PRODUKT	HOOFDGROEP	GROEP
<b>P</b>	6	60
BETR.	NO.	
Wieluitlijning	7	
240/260	DATUM	
	Sept.	
	84

## Service Bulletin

### Wijziging van de aanbevolen waarden voor camberhoeken

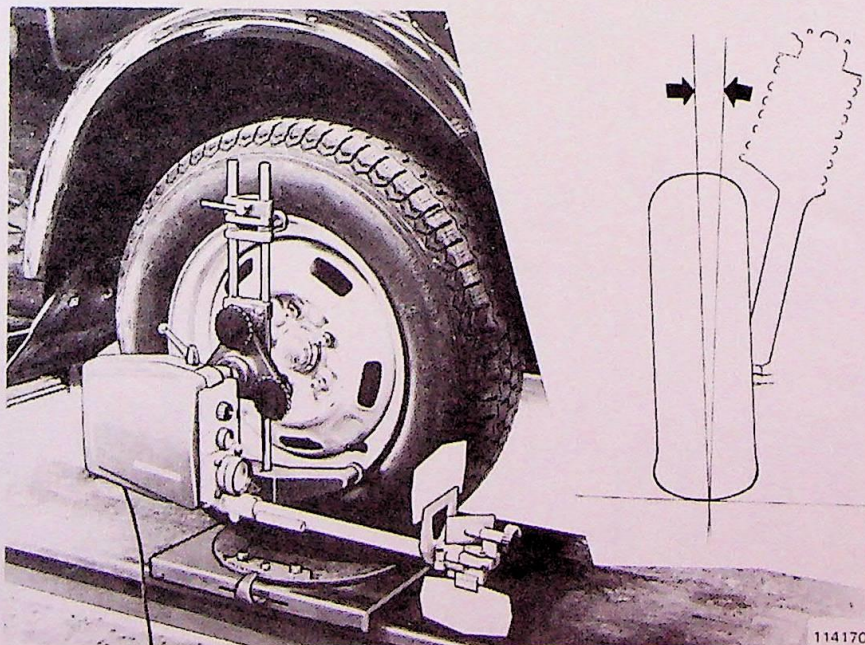
Bij het modeljaar 1985 zijn geleidelijk de volgende camberwaarden ingevoerd:

$$+1/2^{\circ} \pm 1/4^{\circ} \text{ (+}1/4^{\circ} \text{ tot } +3/4^{\circ}\text{)}.$$

De waarden zijn nu voor alle 240's en 260's, inclusief de GLT en Turbo, gelijk.

Het verschil tussen de rechter en de linker kant moet zo klein mogelijk zijn, maar is maximaal  $0,5^{\circ}$ .

Bij auto's waar er problemen zijn met slijtage van de buitenschouder, moeten de camberhoeken tot de laagst mogelijke waarden afgesteld worden.
